Montagehinweis TEA-, RMA-Platine
Ersatzteil Nummer 810173 und 810174

Achtung: geänderte Platine:

Neue Platinenversion:

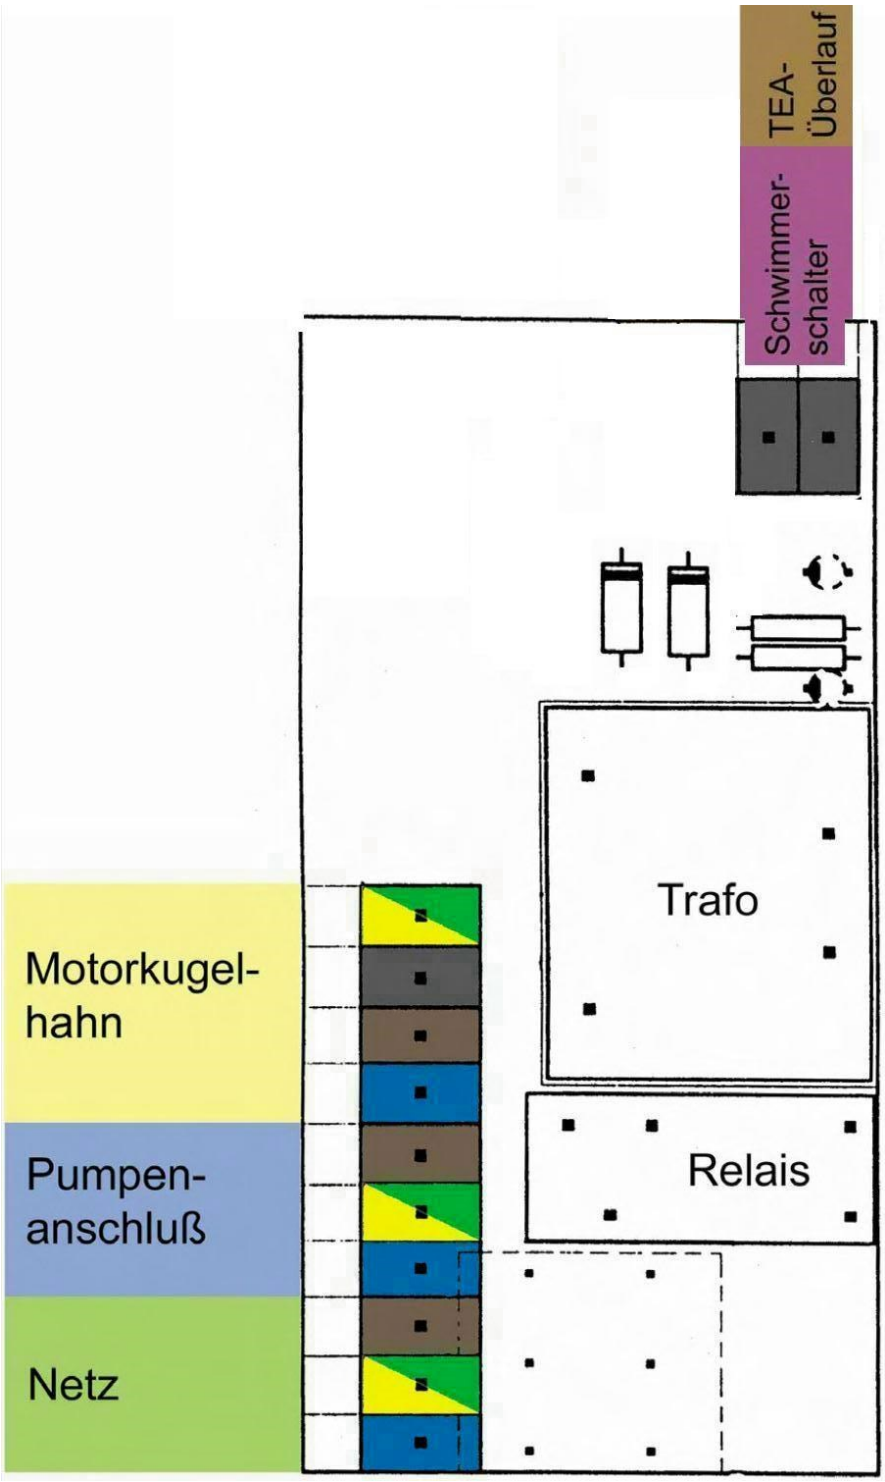
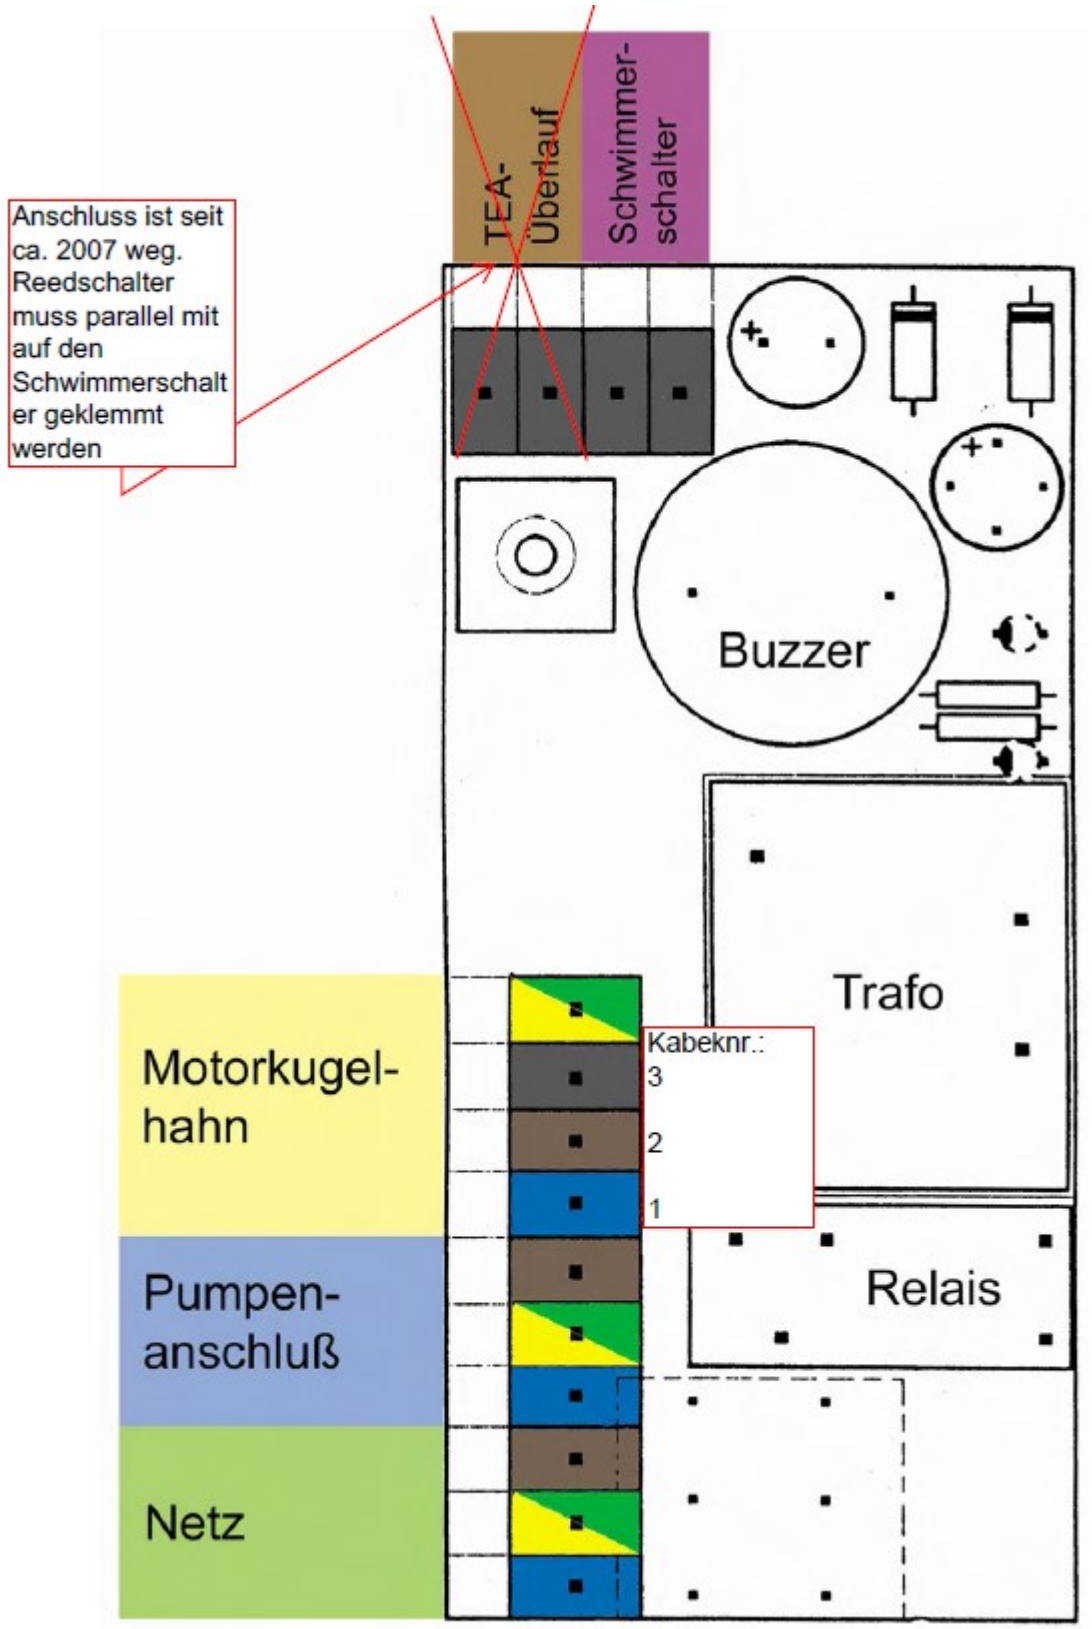
Keine Anschluss-Klemme für den Reedschalter, Reedschalter muss parallel auf den Schwimmerschalter geklemmt werden.

Es besteht auch die Möglichkeit den Reedschalter nicht mehr an zu schließen, jedoch ist die Gefahr das bei undichtem Nachspeiseventil das Trinkwasser unkontrolliert abläuft. Schließen Sie den Reedschalter parallel zum Schwimmerschalter an, schaltet die Anlage bei Störung auf Trinkwasserbetrieb um.
